DODATEK č. 1

k Dílčí smlouvě uzavřené na základě Rámcové dohody na stavební a běžnou údržbu mostů č. 9/21/4056/027; Dílčí zakázka: „Most, V032, BRANICKÝ MOST, Lávka na Branickém mostě, PRAHA 4 – stavební údržba“

POPIS ZMĚN

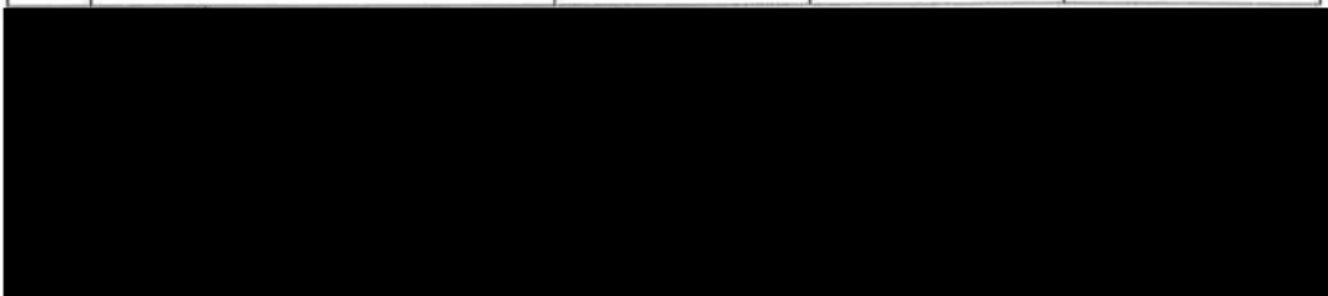
Doplnění nového zábradlí v místech, kde původně nebylo, z důvodu bezpečnosti.

Navýšení objemu nepořádku po bezdomovcích. (Včetně provedení dezinfekce)
